**Рабочая группа по перевозкам
скоропортящихся пищевых продуктов**

Справочник СПС

**Поправки к пункту 6 с) iii) добавления 1 к приложению 1
к Справочнику СПС: правила, подлежащие соблюдению
при установке встраиваемого оборудования,
оборудования, оснащенного дефлектором, оборудования
на подрамной конструкции или оборудования,
допускающего возможность его смещения**

Передано правительством Франции

Пример № 1: Фургоны серийного производства со встроенной изоляцией и холодильной установкой, частично утопленной в крышу.

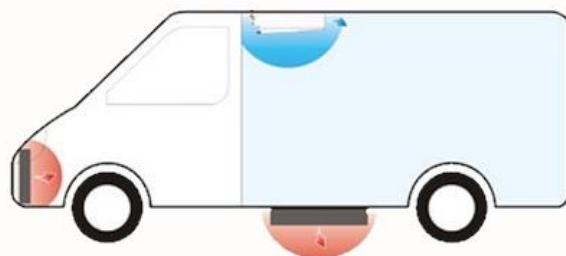
Пример № 1:

В инструкции по монтажу должно быть указано, что:

- между стенками выемки, куда встраивается оборудование, и воздухозаборником конденсатора должно быть соблюдено предусмотренное минимальное расстояние;
- должна быть соблюдена предусмотренная максимальная глубина выемки. Выемка не должна быть глубже, чем максимальная высота секции конденсатора холодильной установки.

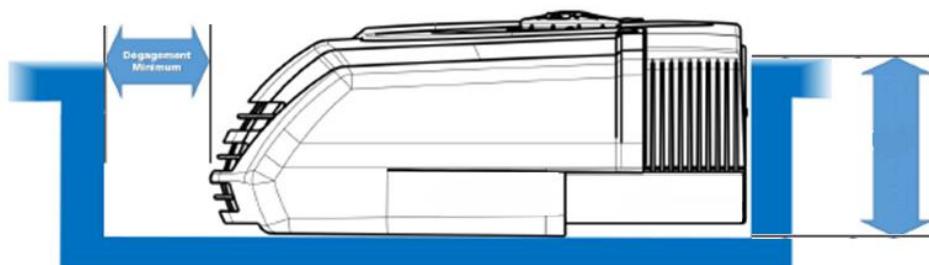
Пример № 2:

В инструкции по монтажу должно быть указано, что:

- если конструкция имеет дефлектор, то в дополнение к условиям, требуемым в примере № 1, должно быть обеспечено минимальное свободное пространство для притока воздуха к воздухозаборнику конденсатора и оттока воздуха от выходного отверстия конденсатора. Следует отметить, что установка должна быть смонтирована заподлицо с крышкой.

Пример № 3:

В инструкции по монтажу должно быть указано, что:

- при необходимости в дефлекторе должно быть предусмотрено отверстие для обеспечения притока воздуха к воздухозаборнику конденсатору и оттока воздуха от выходного отверстия конденсатора. Должно быть обеспечено минимальное свободное пространство для притока воздуха к воздухозаборнику конденсатора и оттока воздуха от выходного отверстия конденсатора.
